COMITÊ DA BACIA HIDROGRÁFICA DO ALTO TIETÊ

Deliberação CBH-AT nº 59 de 05 de setembro de 2018

Nota Técnica

Manifestação do Comitê Alto Tietê sobre o atendimento dos Artigos 6º e 12 da Resolução Conjunta ANA/DAEE nº 926/2017

Figura 11 – Fluxograma de mobilização da Res. Técnica.

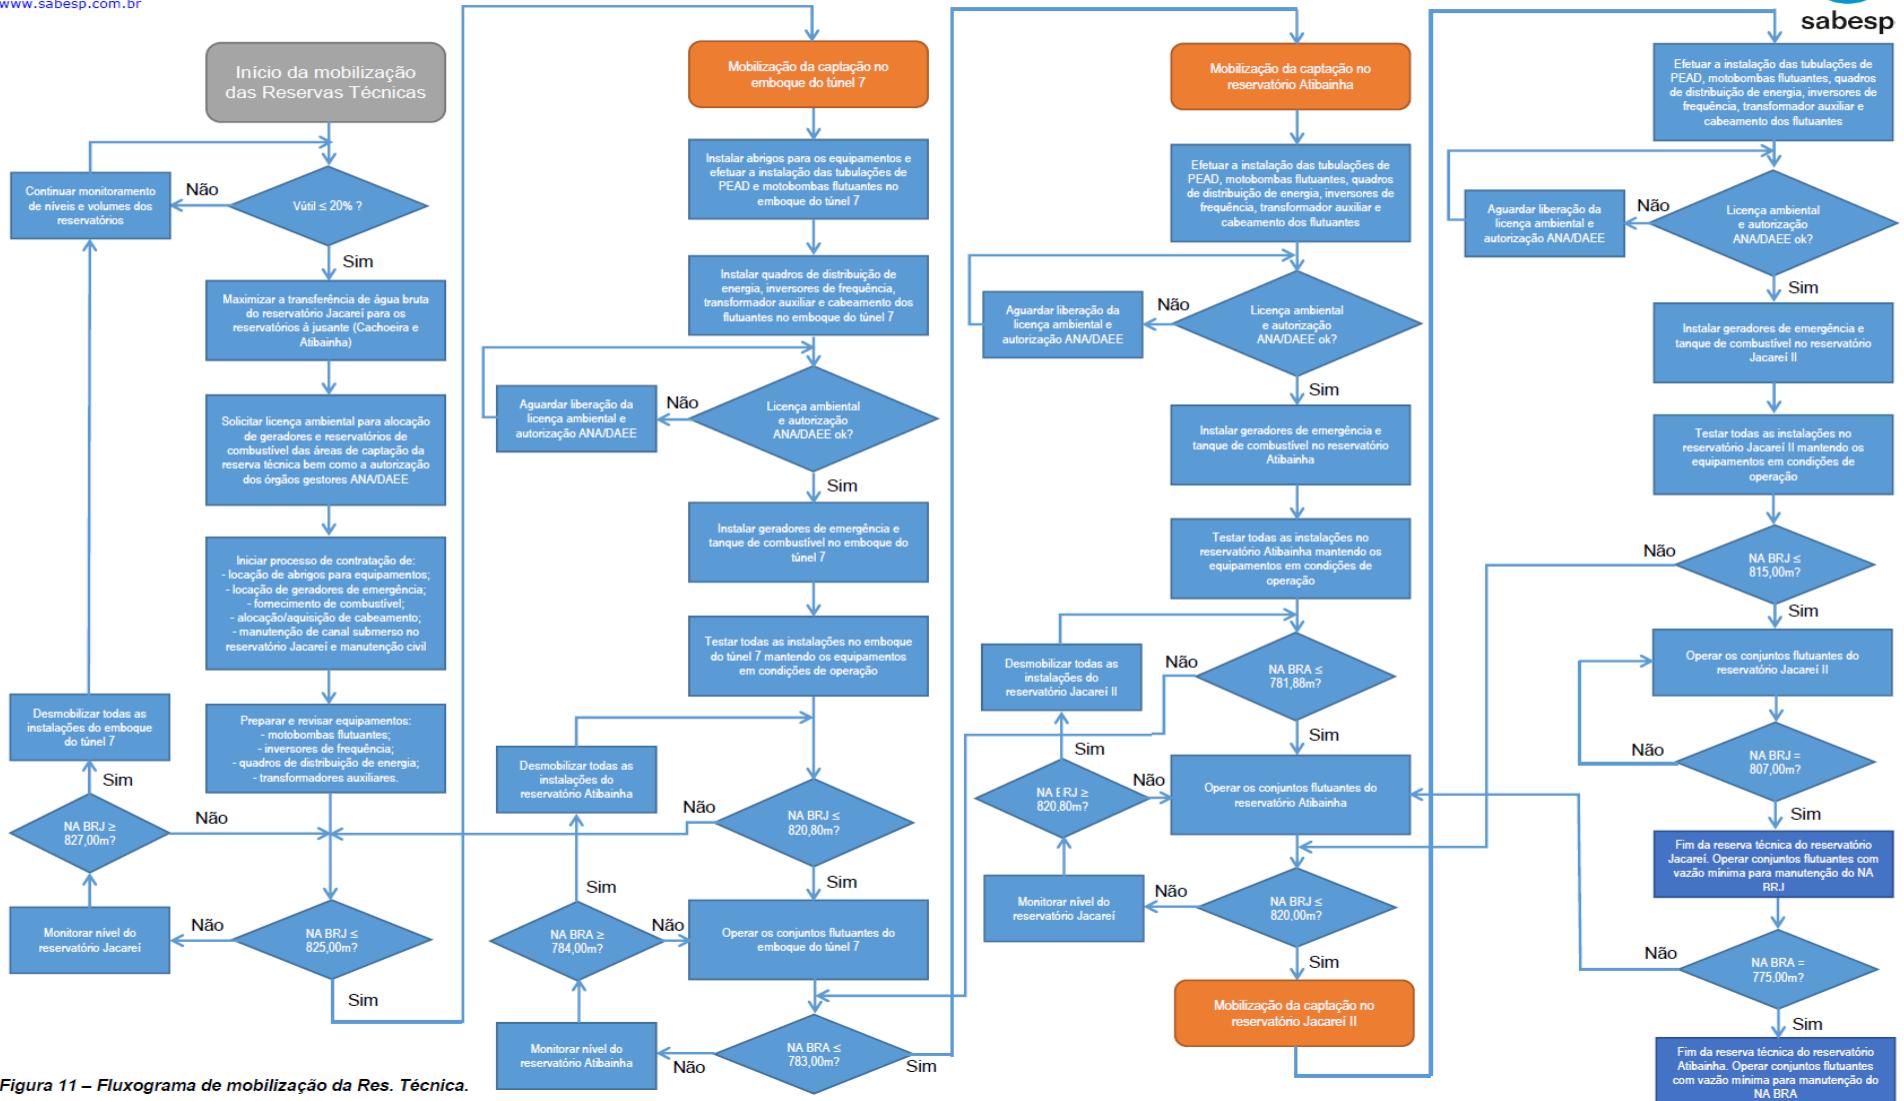
O fluxograma a seguir, extraído do relatório da SABESP (pág. 23), ilustra os procedimentos acima descritos.

O GT Outorga do Sistema Cantareira concluiu que o Plano apresentado pela SABESP repete a estratégia utilizada pela companhia durante a crise hídrica no período de 2014/2015, e que se revelou consistente e exequível.

Concluiu que do ponto de vista de “plano de adaptação das infraestruturas dos reservatórios” – como destacado no artigo 12 da Resolução Conjunta ANA/DAEE nº 926 (de outorga) – o relatório pode ser considerado satisfatório.
